监理工程师通知单（安全）

工程名称： 赞皇 40 万千瓦一期 20 万千瓦风电项目（本期 10 万千瓦）

编号 ZHFD—ZHJL—AQ—052

主题：关于储能消防泵房临时用电安全问题事宜。

见后附图

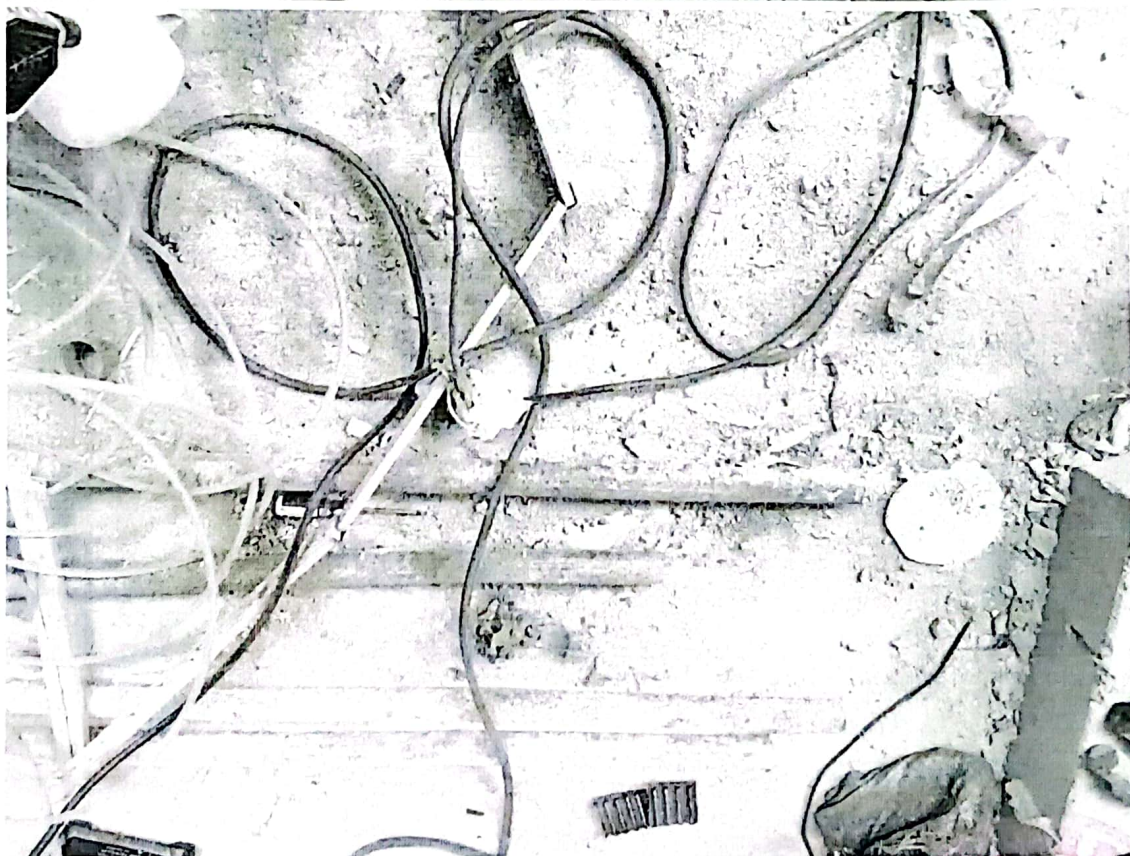
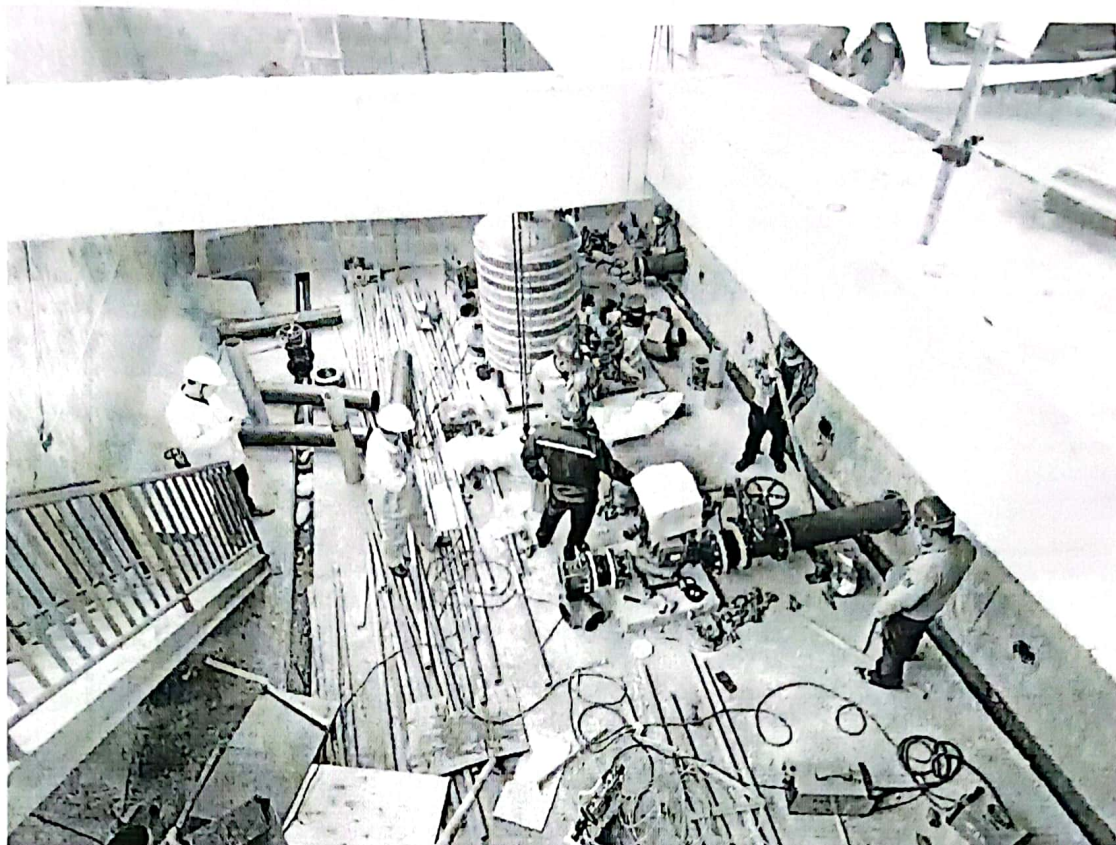
经赞皇40万千瓦一期20万千瓦风电项目（本期10万千瓦）监理部对储能站施工现场巡查时，发现消防泵房设备安装现场临时用电不符合《施工现场临时用电安全技术规范》要求。没有设置配电箱和漏电保护装置、灭火器等，电缆随地摆放，存在严重安全隐患。

现要求贵单位赞皇40万千瓦一期20万千瓦风电项目（本期10万千瓦）施工项目部，为确保安全，对以上发现的问题限一天之内整改完成，整改完成后复查合格再进行施工，并对通知单进行回复，如果再发现类似问题，将进行考核。
